BERGEN
KOMMUNE

Plan- og bygningsetaten

Vår referanse: PLAN-2022/20560-124
Saksbehandler: Geir Ekeland Bartz-
Johannessen
Dato: 18.09.2023

Administrativ korrigeringsplan Bergenhús, Bybanen fra sentrum til Ásane, Hovedsykkelrute Festningskaian - Sandviksveien. 65790000

1 Plansituasjon før justering. Siste revisjonsdato plankart 17.3.2023

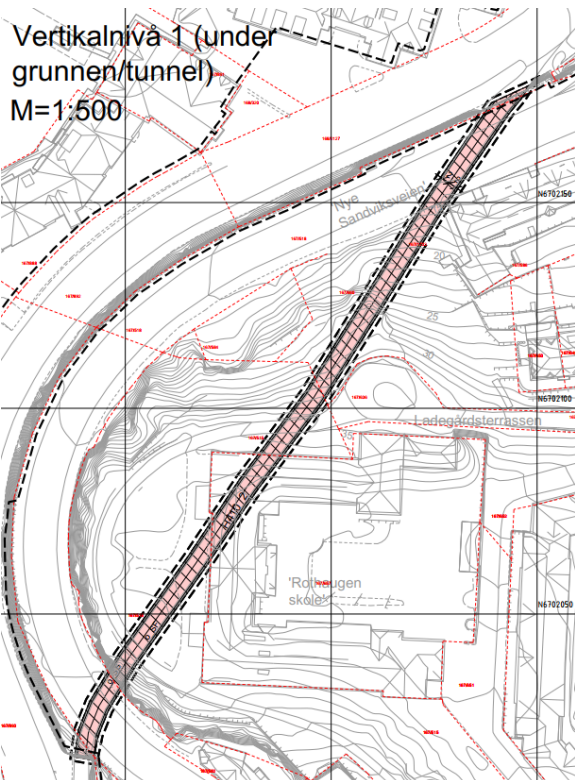
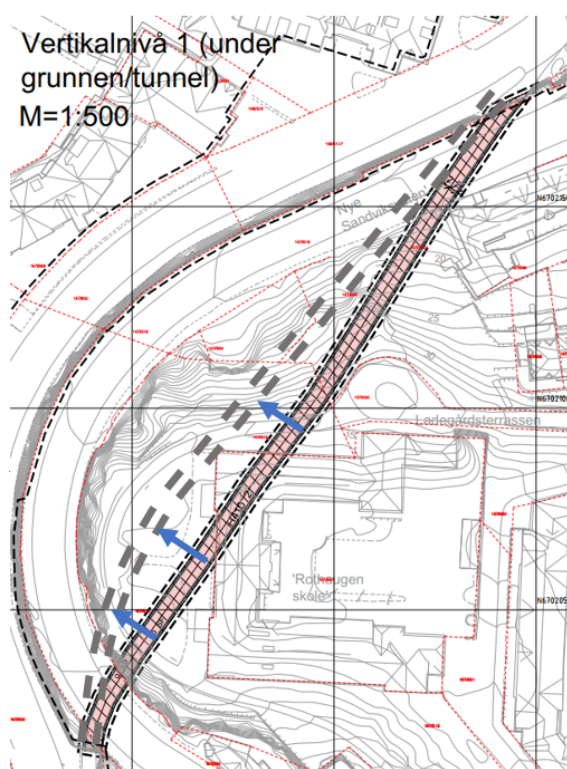
Samferdselsavdelingen er gjort oppmerksom på at det ikke er samsvar mellom fjellrom i grunnkartet og vedtatt plankart for reguleringsplan for *Bergenhús, Bybanen fra sentrum til Ásane, Hovedsykkelrute Festningskaian - Sandviksveien, arealplan-ID 2022/20560*. Reguleringsplanen ble vedtatt i Bergen bystyre 31.5.2023, sak 161/23. Formålet med dette administrative vedtaket er å korrigere de forannevnte uoverensstemmelsene.

Arealet sykkelanlegg o_SS og fortau, o_SF flyttes til reell trase for eksisterende tunnel, som vist i 2 *Illustrasjon av justering, reell plassering av eksisterende tunnel følger grå stipling*.

Plangrensen legges inn til plangrense for *Bergenhús. Bybanen fra sentrum til Ásane, delstrekning 2, Sandbrogaten-Eidsvågtunnelen, Plan-ID 65810000*. I justert plankart ligger det en flate o_SVA, Vann- og avløpsnett (2040). Flaten er likt tilgrensende formål i delstrekning 2. Formålet er beskrevet i planbeskrivelsen for delstrekning 2.

Med hjemmel i plan- og bygningsloven § 12-14 godkjennes korrigert plankart i reguleringsplan *Berghus, Bybanen fra sentrum til Åsane, Hovedsykkelrute Festningskaaien - Sandviksveien, arealplan-ID 2022/20560*.
